福島第一原子力発電所 特定原子力施設に係る実施計画変更比較表（第Ⅱ章 2.11 使用済燃料プールからの燃料取り出し設備）

福島第一原子力発電所 特定原子力施設に係る実施計画変更比較表（第Ⅱ章 2.11 使用済燃料プールからの燃料取り出し設備）

図6-26 収納缶(大) 概略図

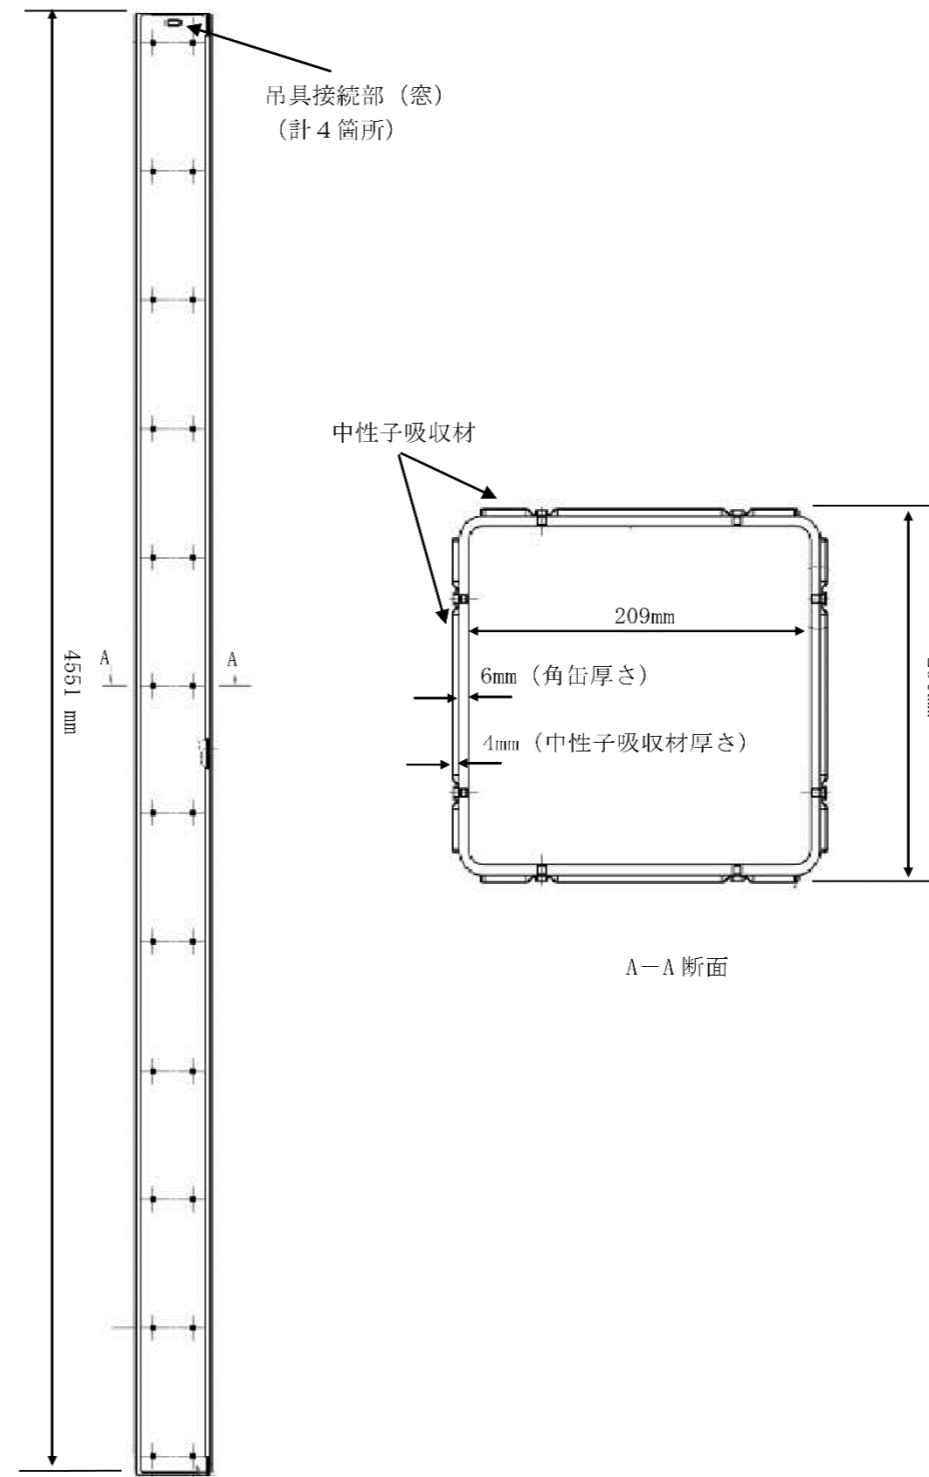
ワイヤ修復燃料の取り扱いの追加に伴い新規記載

図6-27 2体収納バスケット 概略図

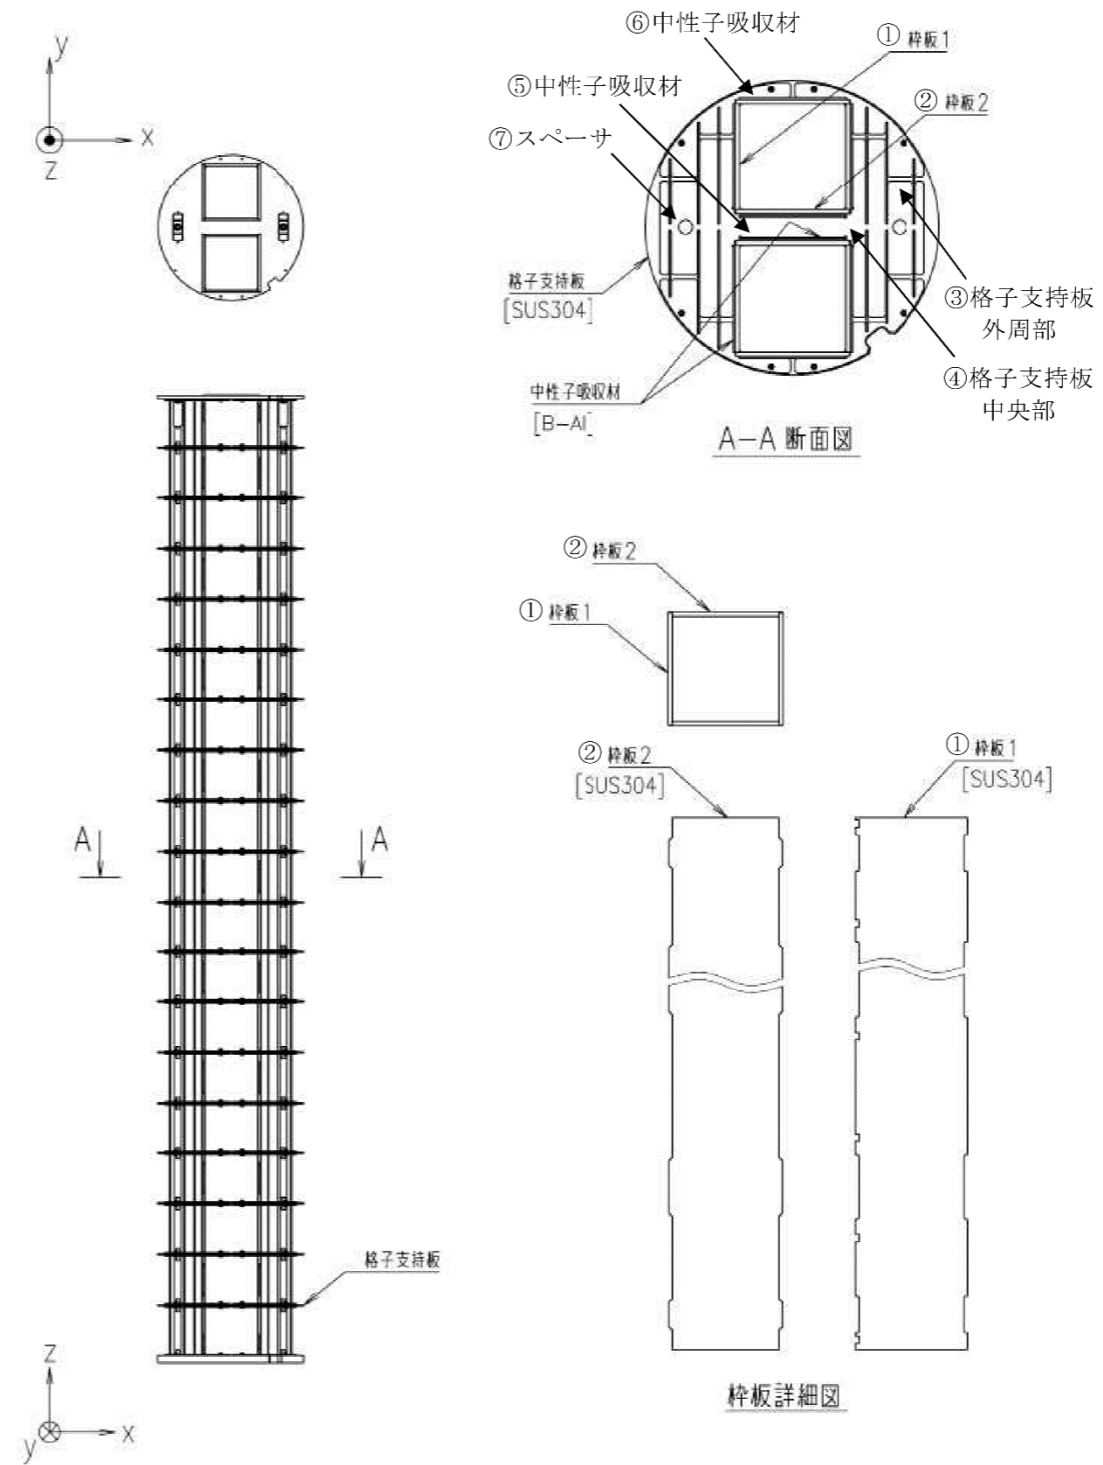
ワイヤ修復燃料の取り扱いの追加に伴い新規記載

図6-28 2号機燃料取扱機による収納缶 (大) 吊具使用状態図

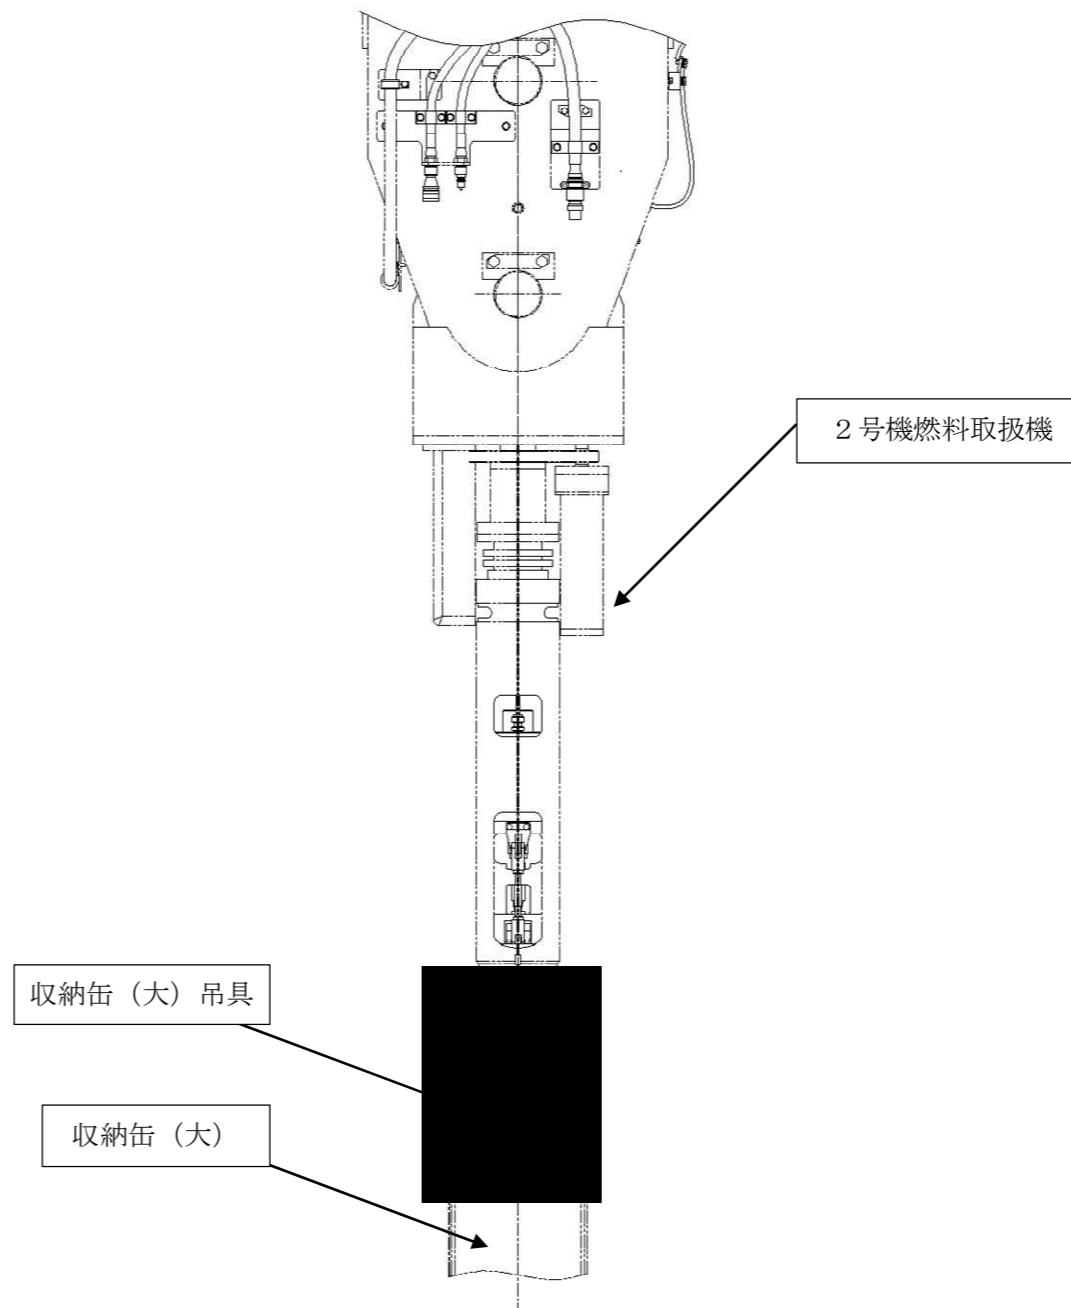
ワイヤ修復燃料の取り扱いの追加に伴い新規記載

図6-2.9 使用済燃料共用プール冷却浄化系ろ過脱塩装置での放射能除去評価

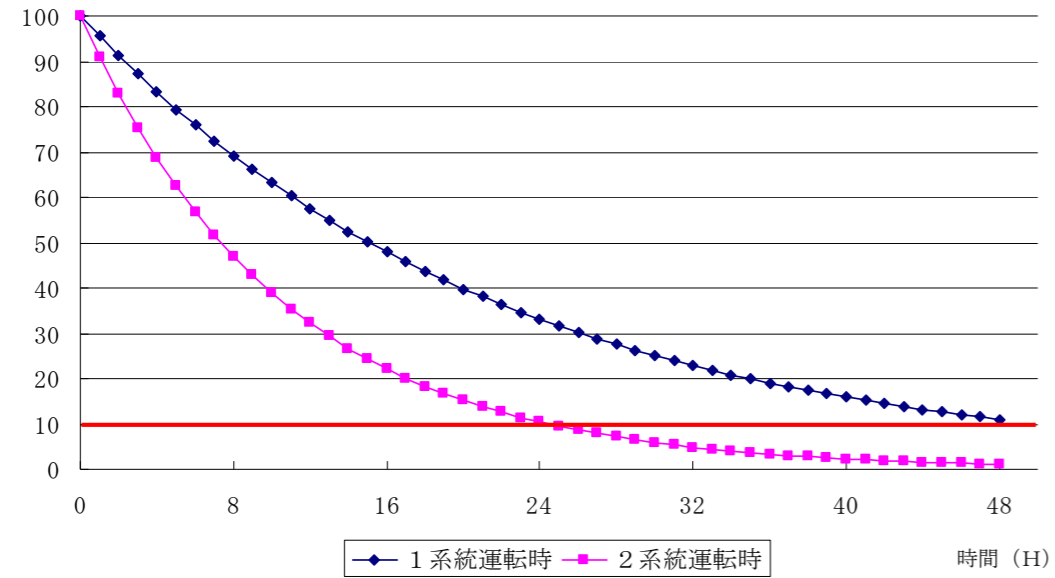
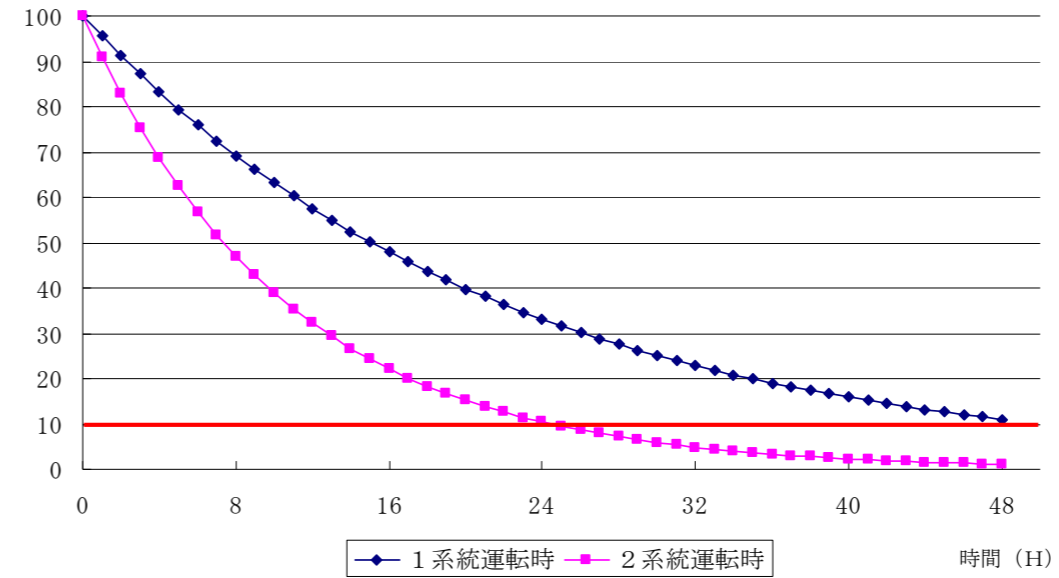
記載の適正化

図4. 1-41 クレーン待機位置（平面図）

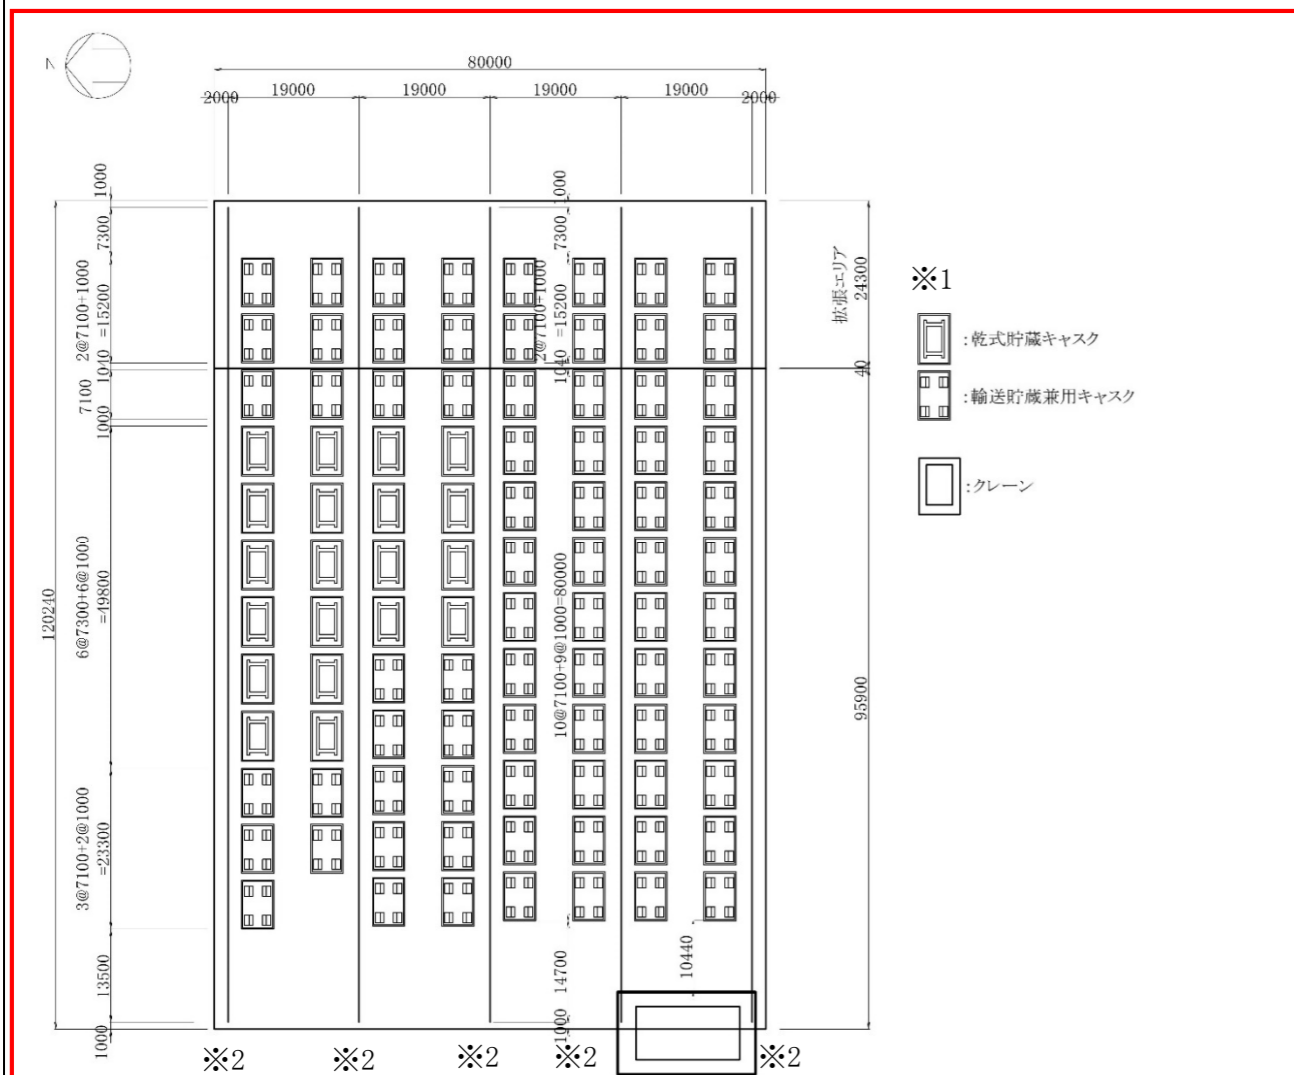
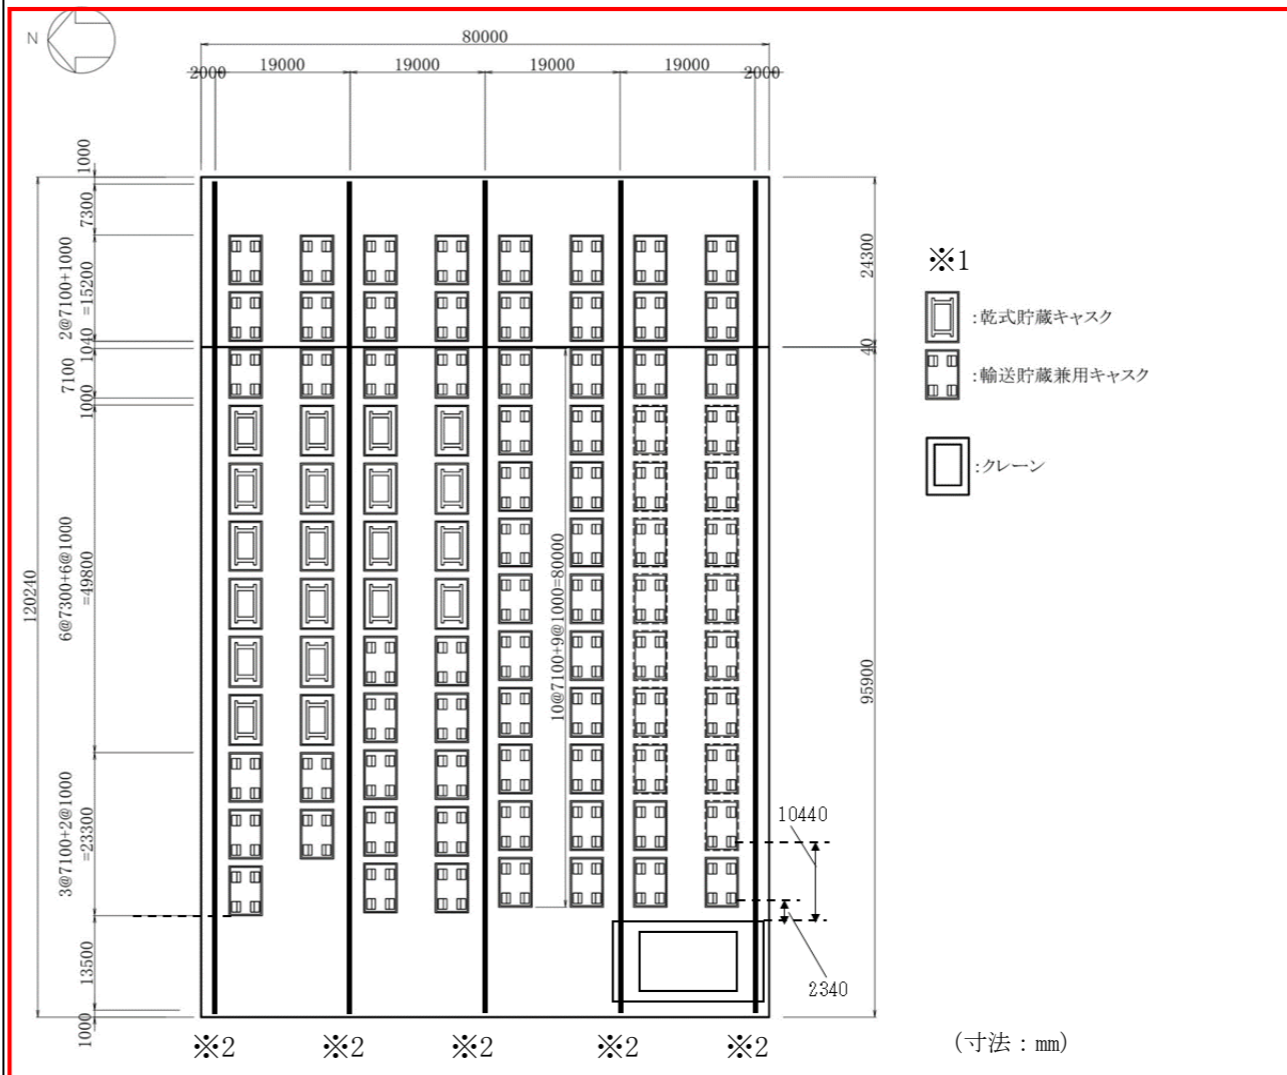
記載の適正化
